**《云浮市中心城区思劳-腰古组团南片区控制性详细规划》
SLYGN-05、SLYGN-06 管理单元修改**

编制时间：2026年2月

根据市委市政府工作部署，为提升广东金属智造科技产业园的土地利用效率，优化产业园的用地空间布局及道路系统规划，推进相关重点项目的建设，同时为产业园预留发展空间，促进产业园高质量发展，按《中华人民共和国城乡规划法》《广东省城乡规划条例》《城市、镇控制性详细规划编制审批办法》等有关规定，云浮市自然资源局组织开展了《〈云浮市中心城区思劳-腰古组团南片区控制性详细规划〉SLYGN-05、SLYGN-06 管理单元修改》（以下简称《南片控规修改》）工作。

图 4-2 修改前后土地利用规划对比图

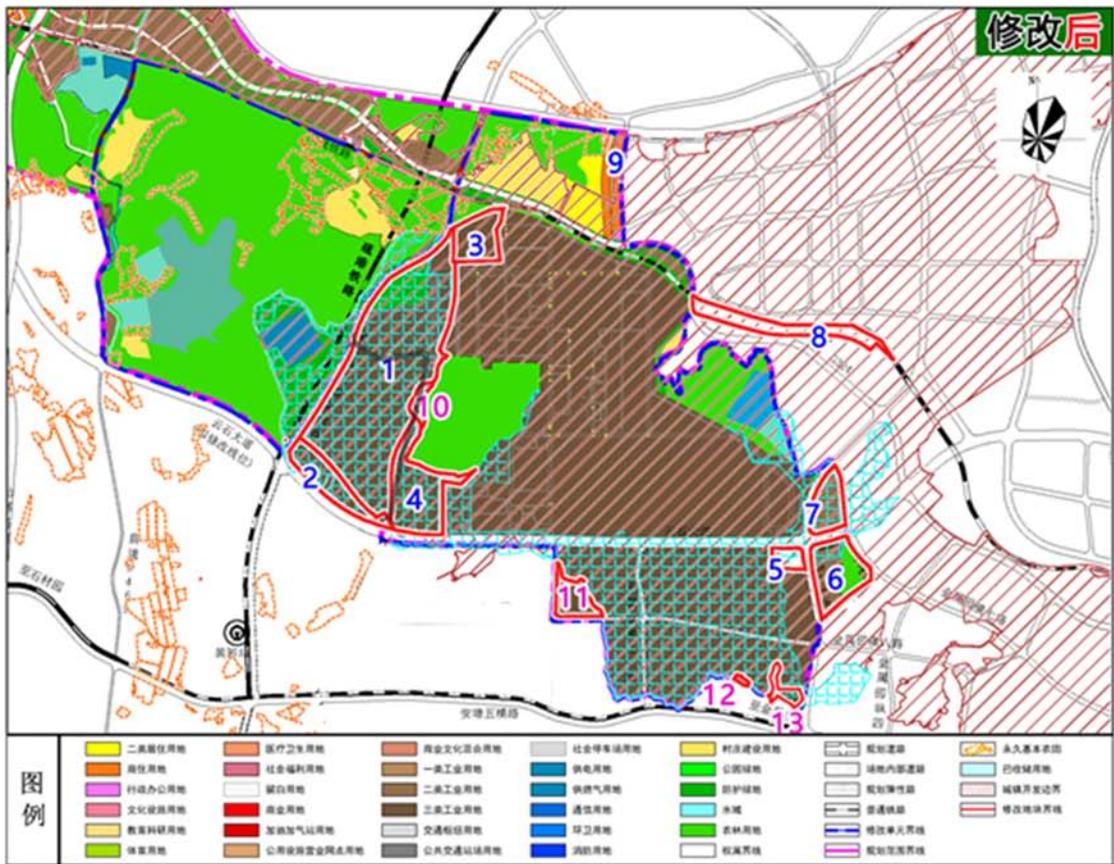
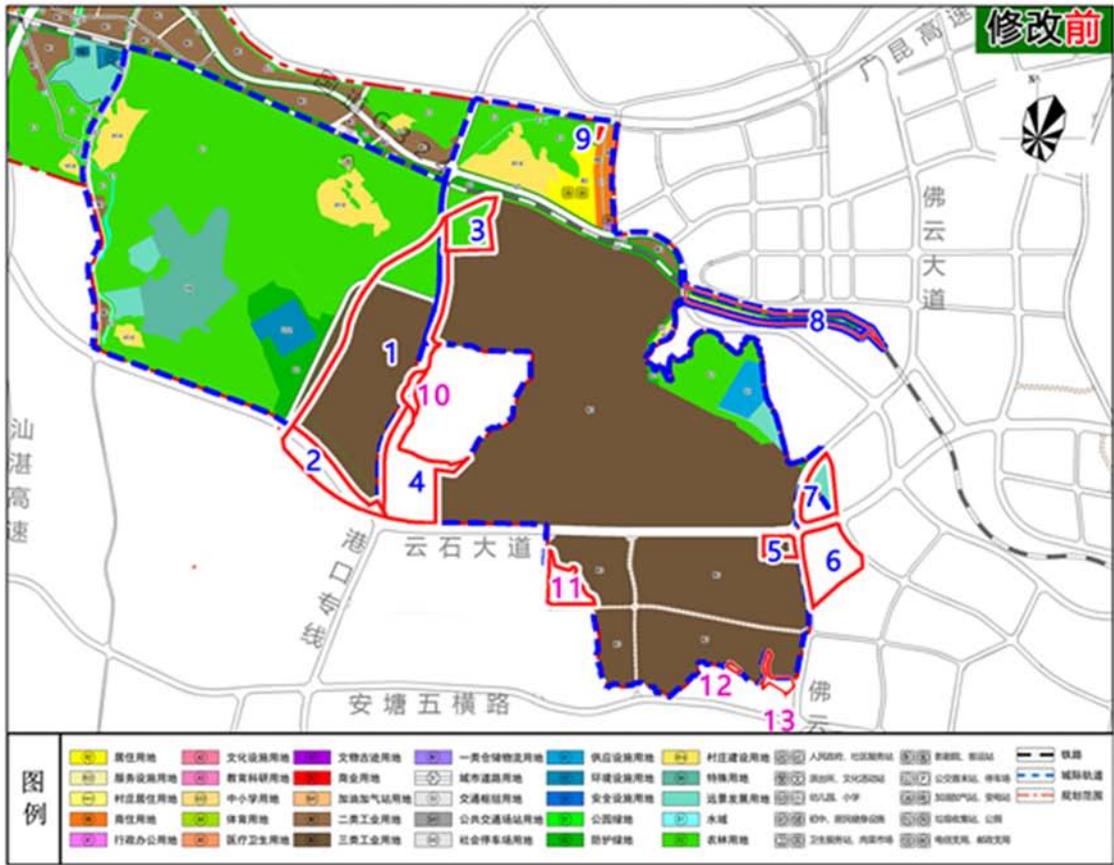
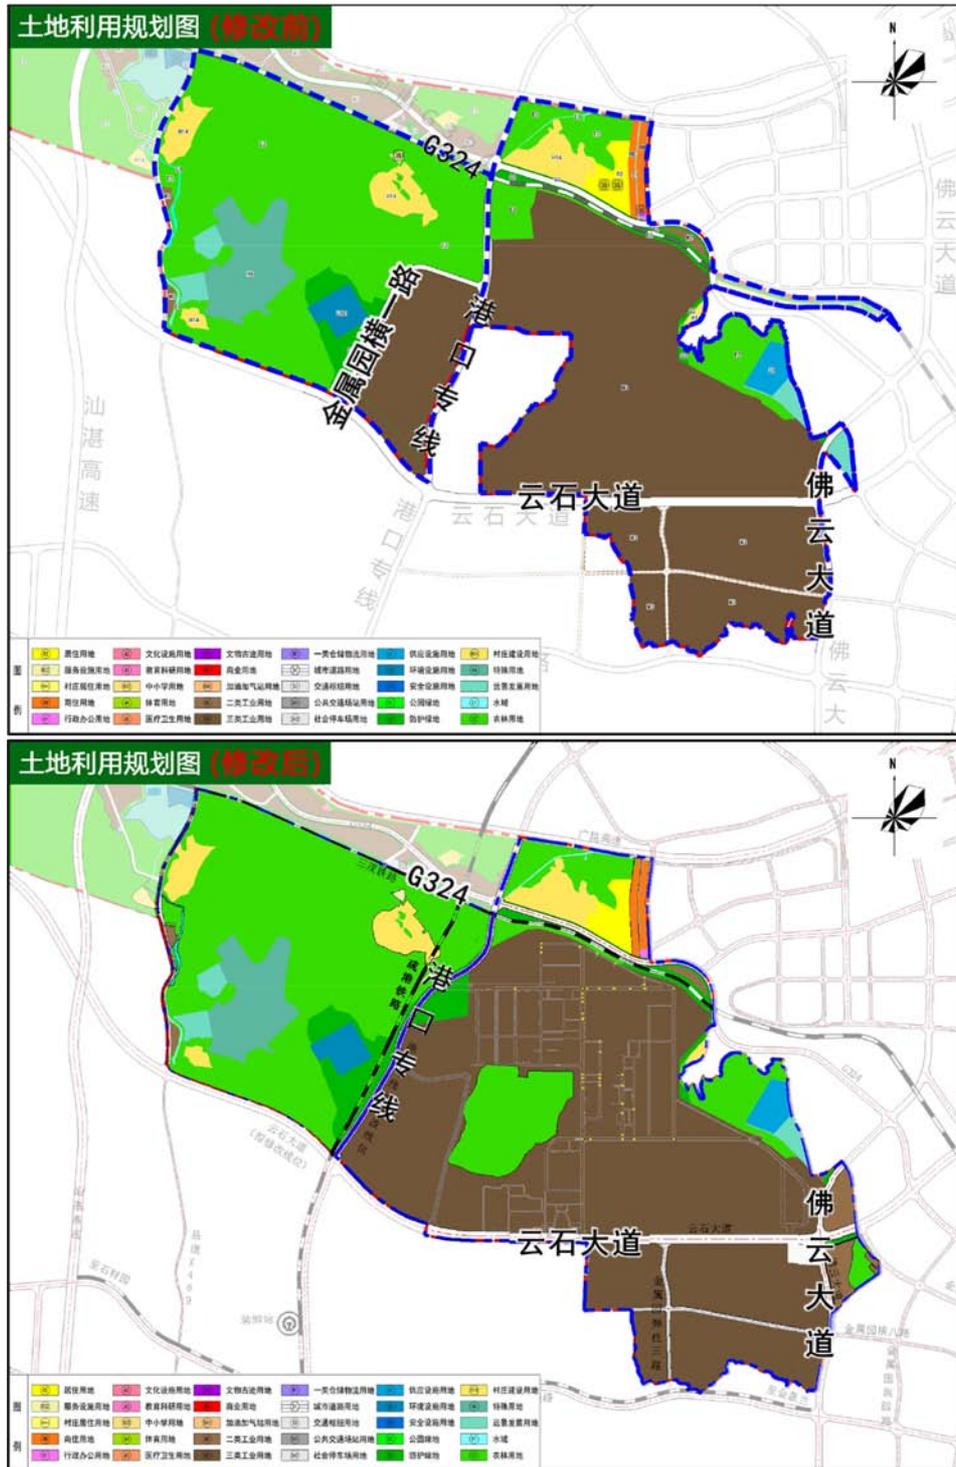
道路：一是调整规划道路及优化线型。将港口专线主体往西移，取消金属园横一路，并对云石大道的线位进行局部优化；二是增设弹性路，优化地块内道路通达性，同时兼顾生产实际需要。

地块：一是结合优化的道路线型，同步整合、优化道路周边的用地界线，并明确其用地性质与使用强度。二是将云石大道与佛云大道西南侧规划的部分三类工业用地，调整为留白用地，并明确其规划管控要求，增强用地出让的弹性。三是结合产业园内新增城镇建设用地及已收储用地的实际情况，将其纳入《南片控规修改》范围，并按照《云浮市国土空间总体规划（2021-2035年）》（以下简称《市总规》）予以落实用地性质及明确其用地使用强度。四是将现状高压走廊涉及的地块调整为防护绿地。五是优化控规管控范围，将相关地块从《南片控规修改》剔除。修改前后土地利用规划图对比如下：

图 5 道路调整前后对比图（左）
及相关地块修改前（右上）、后（右下）对比图

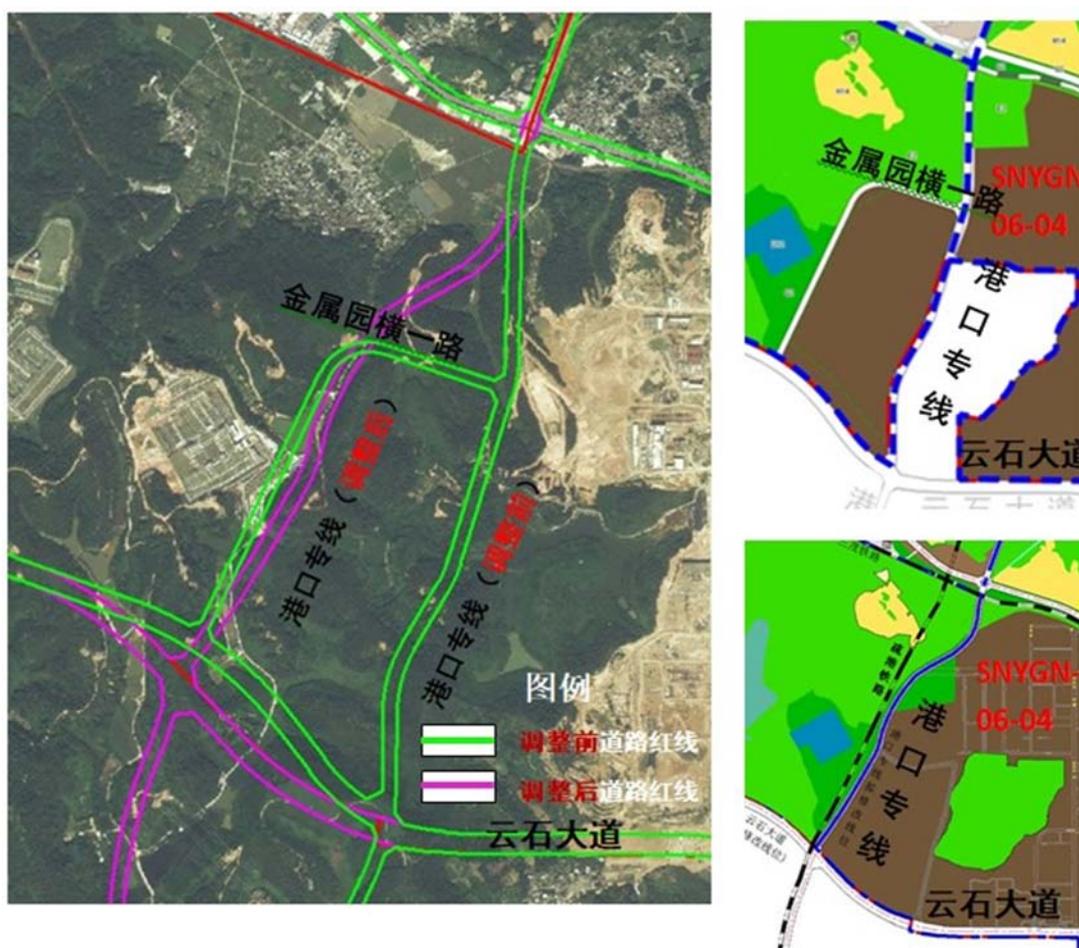
一是将原港口专线西移并优化线型规划设计，同时取消

金属园横一路。其调整后的道路红线宽度、等级保持原港口专线规划标准不变，仅对道路线型走向进行优化。通过本次道路优化调整，进一步提升产业园工业用地集聚效应，持续优化园区营商环境。**二是**结合已有权属的用地范围及优化后的道路线型，将原港口专线所在地块整合为三类工业用地，并按照《市总规》将云石大道北侧的地块规划为三类工业用地，以确保用地建设的完整性，对应图 4-1 的编码 1，涉及修改地块为 06-04。

图 6 道路线型修改前后对比（左）

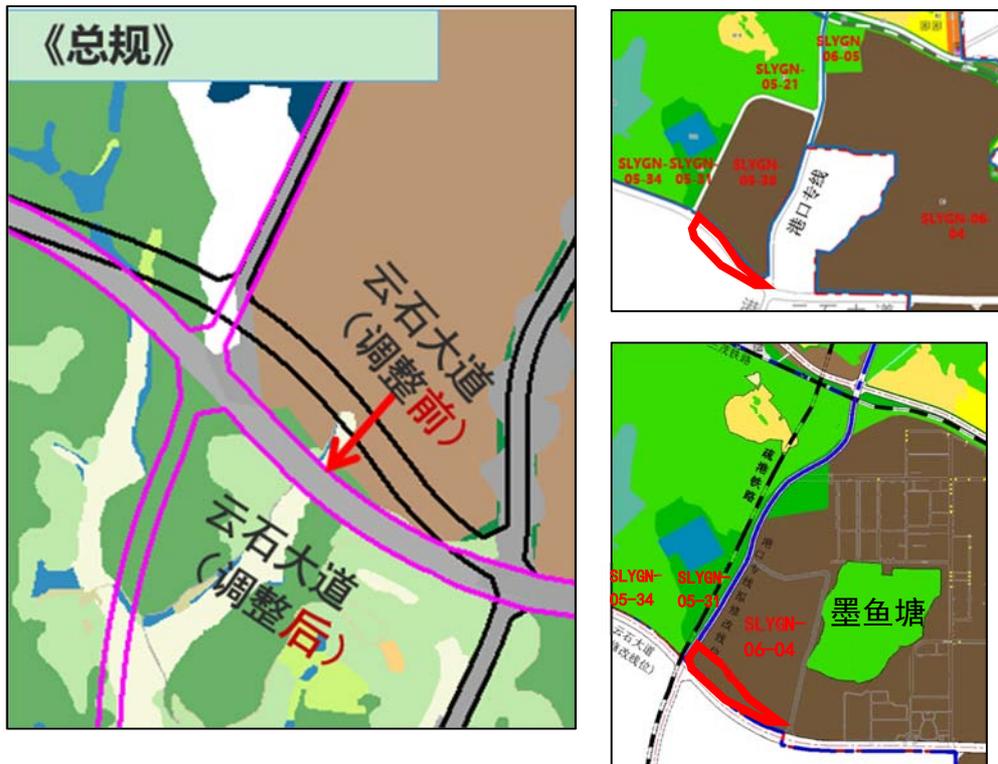
一是落实《市总规》中云石大道的线型，同步修正因云石大道线型优化引发的地块边界变化，并规划为三类工业用地，对应图 4-1 的编码 2，涉及地块：修改前为 05-31、05-33、05-34，修改后为 05-31、05-33、05-34、06-04。

图 8 ③相关地块修改前（左）、后（右）对比图

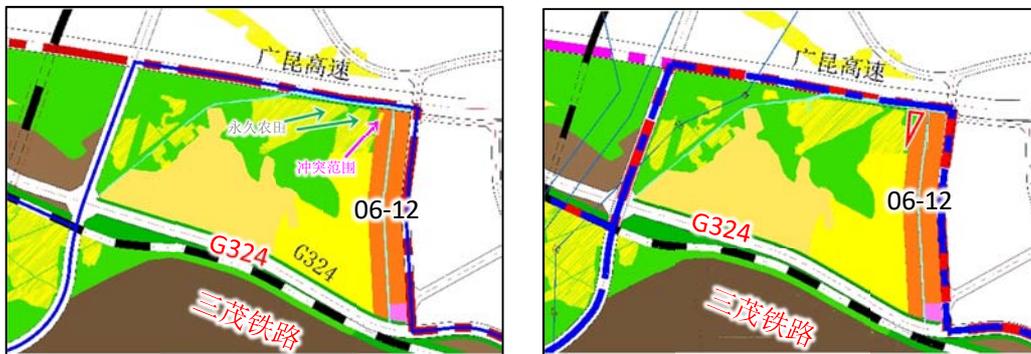
③SLYGN-06 单元 G324 以北的 06-12 地块存在建设用地侵占永久基本农田的重大冲突，为解决该问题，本次控规修改依据《市总规》及《控规评估》，将部分存在冲突的地块落实为农林用地，对应图 4-1 的编号 9。

图 10 相关地块修改前（上）、后（下）对比图

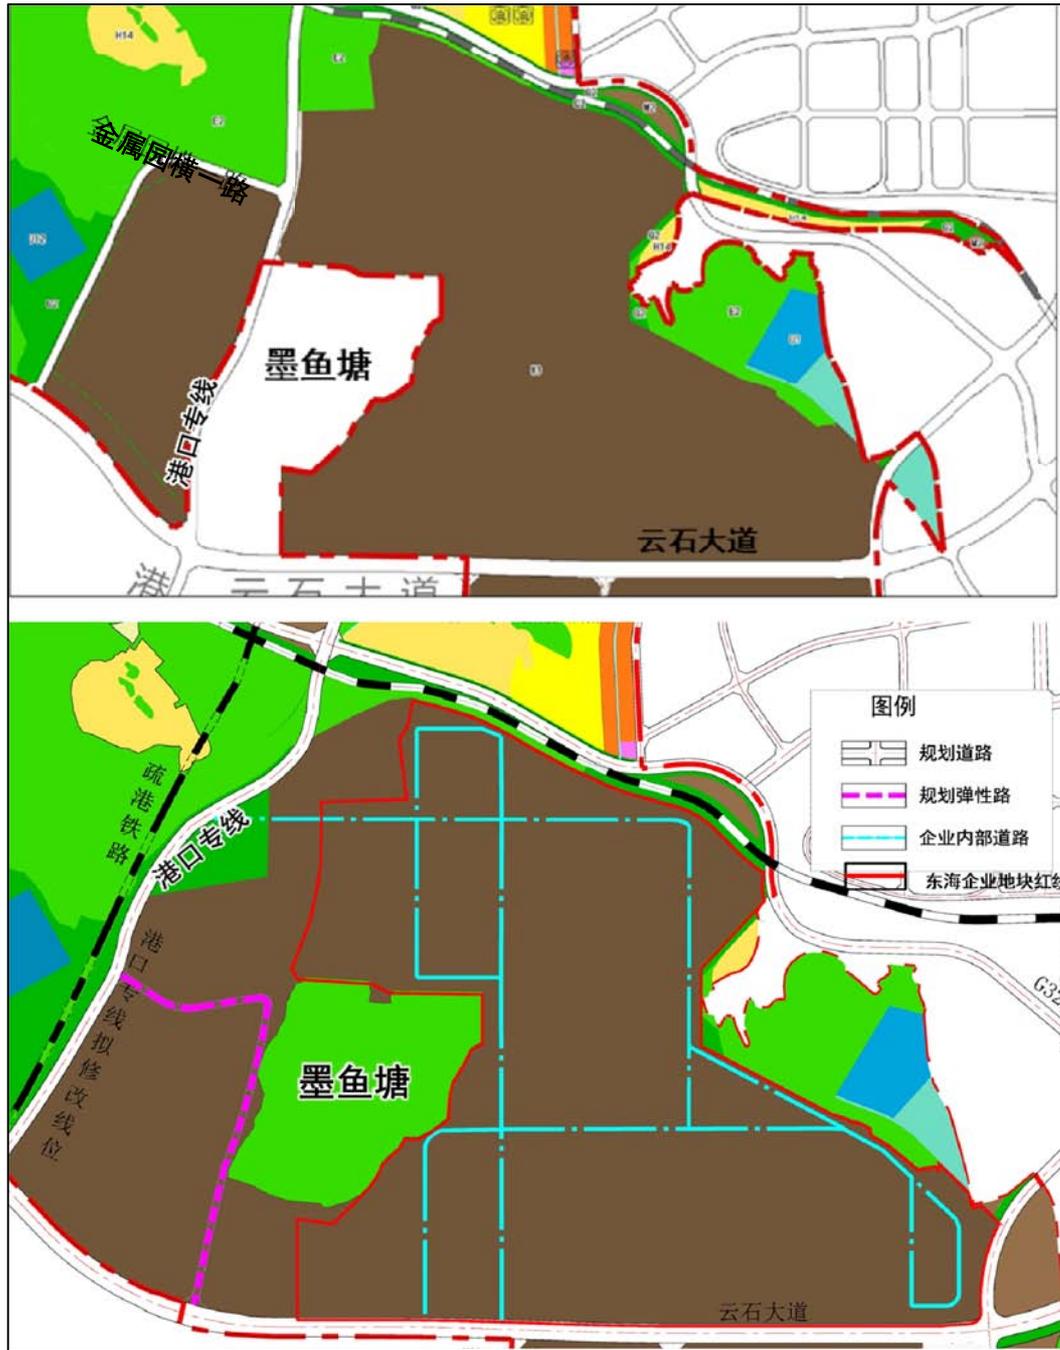
由于整合后的 06-04 地块已形成连片的工业用地，为提升区域通行效率，尤其是强化墨鱼塘片区对外的交通疏解能力，规划拟在墨鱼塘西侧设置宽度为 20m 的弹性道路，南接云石大道，西侧则沿现状高压线廊走向布设，并接至

调整后的港口专线。

图 11 相关地块修改前（左）、后（右）对比图

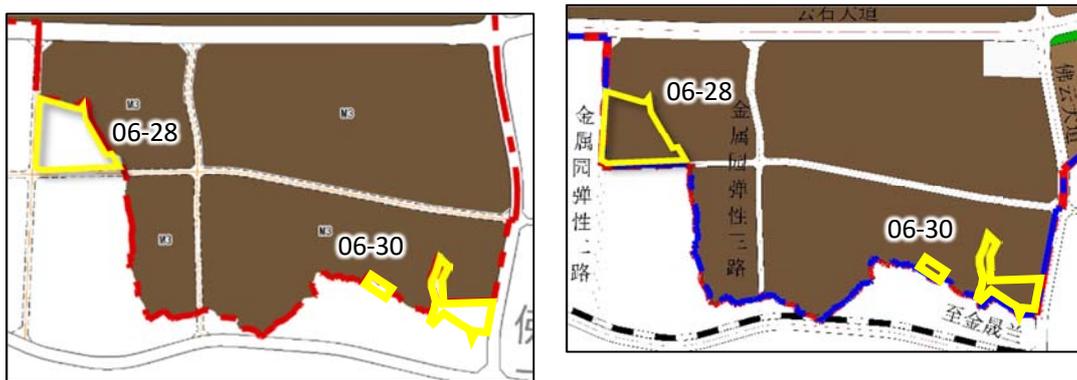
实城镇建设用地规模，但尚未有控规覆盖的情况。为便于日后用地的出让及管控，本次控规修改落实相关地块的用地性质及开发强度，实现控规覆盖。因此，对规划界线进行规整优化，提升边界规整度，涉及图 4-1 的编号 11、12、13，地块为 06-28、06-30。

图 12 与《合作园控规》重叠范围去重

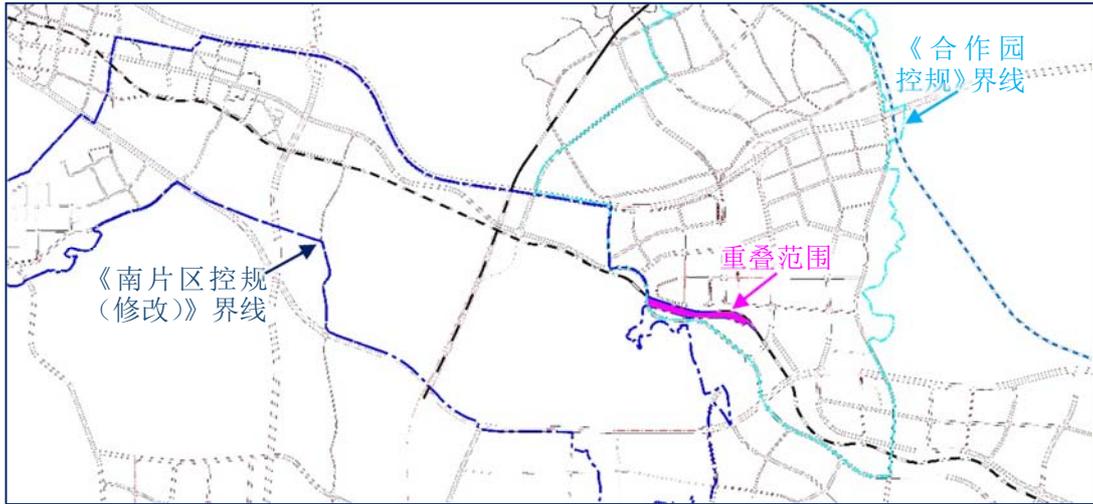
《云浮市中心城区思劳-腰古组团南片区控制性详细规划（修改）》（以下简称《南片区控规（修改）》）于 2023 年经批准实施，《合作园控规》于 2025 年经批准实施，两个片区控规的部分管控范围存在重合，为避免管控冲突，本次控规修改将两个片区规划范围重合的部分从《南片控规修改》中剔除，重合部分依据《合作园控规》进行规划管控，对应图 4-1 的编号 8。

图 13 留白用地修改前（左）、后（右）对比图

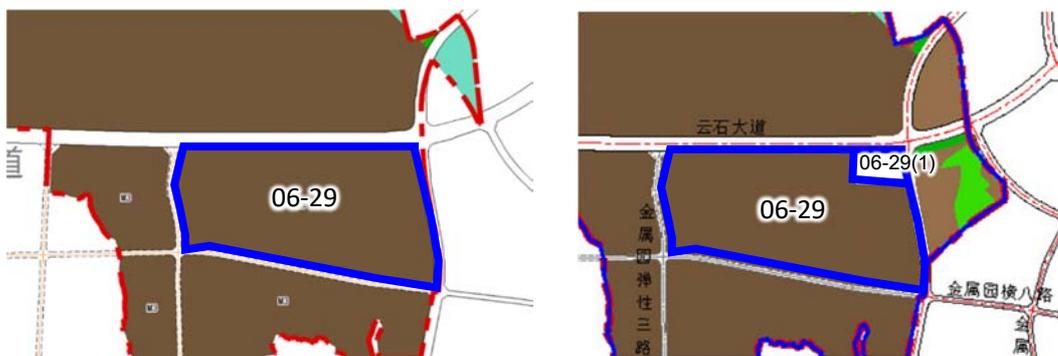
根据土地收储及出让的要求，为提高土地使用灵活性，将云石大道与佛云大道交汇处西南侧的一处已收储土地（用地面积约 2.34 公顷）调整为留白用地，其土地使用性质仅限于三类工业用地、商业用地及加油加气站用地，并明确留白用地的规划管控要求。对应图 4-1 的编号 5，地块调整前编号为 06-29，调整后将地块 06-29 分割为 06-29 及 06-29（1）；地块 06-29 的用地性质保留为三类工业用地不变，地块 06-29（1）的用地性质由三类工业用地调整为留白用地。

图 28 云浮市土地储备中心关于本控规修改的回复意见

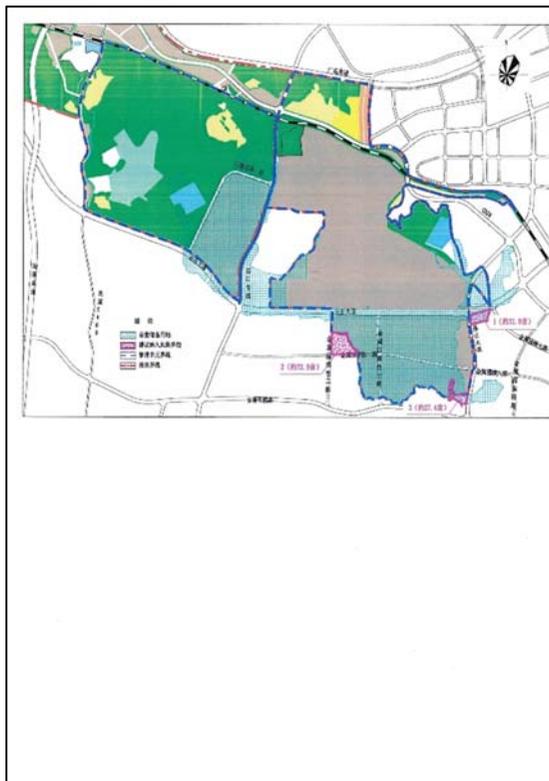
根据 2025 年 11 月 27 日《关于征求〈云浮市中心城区思劳-腰古组团南片区控制性详细规划〉SLYGN-05、06 管理单元修改（征求意见稿）意见的通知》，我中心经与已收储的地块对比后建议以下 3 个地块纳入本次控规修改范围，具体如下：

- 1、位于云石大道、佛云大道、金属园横七路交叉口周边占地约 2.12 公顷（约合 31.9 亩）的地块，建议纳入理由如下：该地块在城镇开发边界内且已收储。
- 2、位于金属园弹性一路北侧、金属园弹性二路东侧，占地约 4.86 公顷（约合 72.9 亩）的地块建议纳入理由如下：该地块虽然位于城镇开发边界外，但是已经落实用地规模且已收储。
- 3、佛山大道西侧、安塘五横路北侧，占地约 1.82 公顷（约合 27.4 亩）的地块，建议纳入理由如下：该地块在城

镇开发边界内且已收储。
详见附图。

图 39 调整后的港口专线已避让永久基本农田及高压线塔位

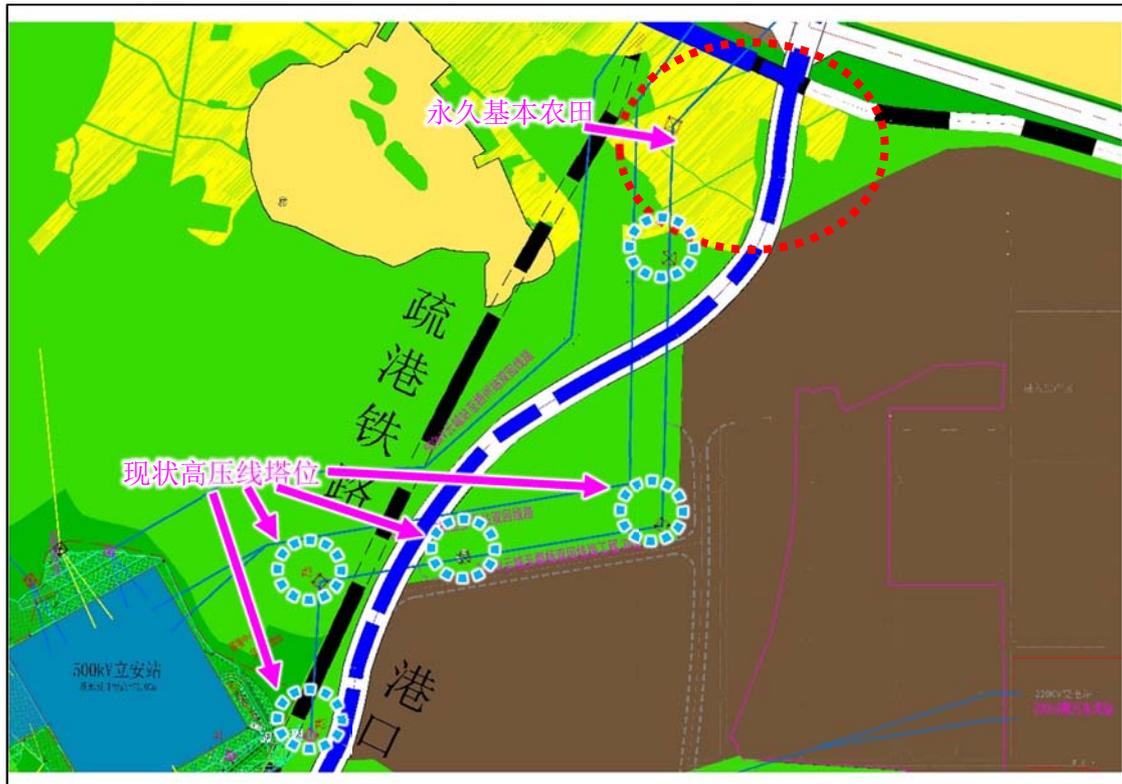
（1）已避让关键要素。调整后的港口专线线型已充分兼顾用地与设施限制。一方面已避让区域内永久基本农田，严格遵循耕地保护要求；另一方面已避让现状高压塔位，减少对既有电力设施的干扰与迁改成本，符合规划约束条件，保障工程设施可行性。

图 41 弹性路示意图

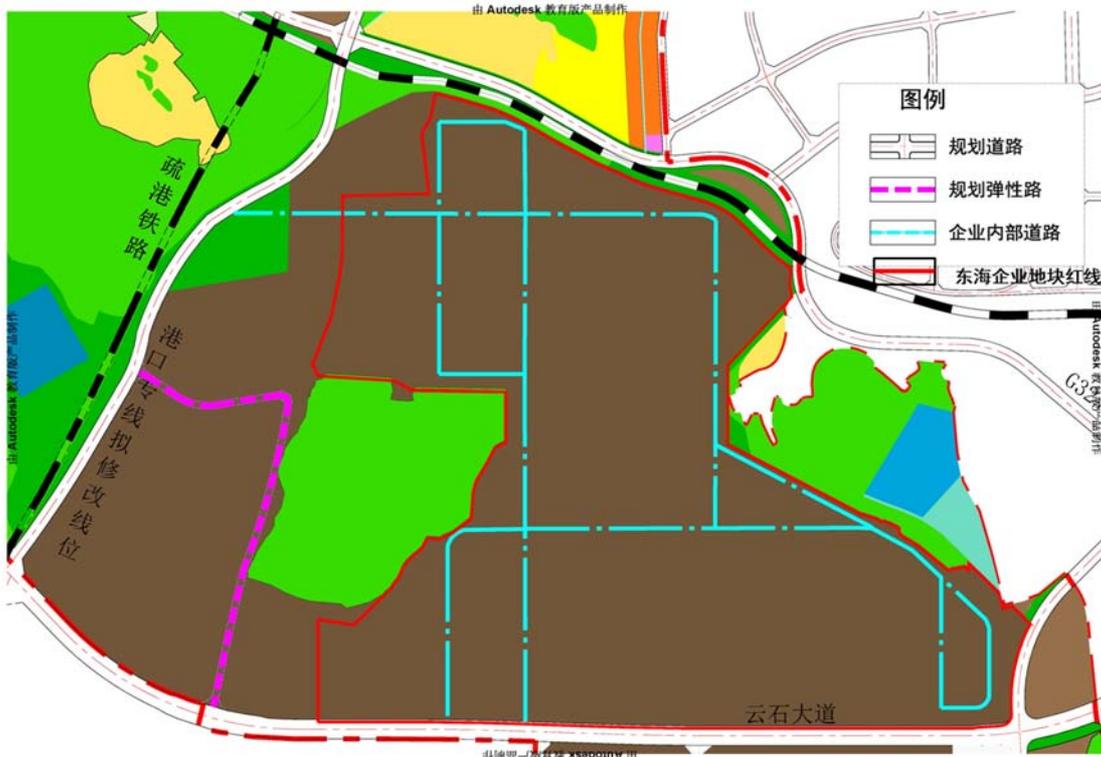
为适应市场化开发建设的需求，园区内弹性道路可根据实际开发需求调整、细化或取消弹性路网，也可对其线型、宽度等进行调整优化，报主管部门审批后实施。确需取消弹性路时，应结合周边道路及市政管网布局统筹考虑，确保区域的市政管网安全运行。
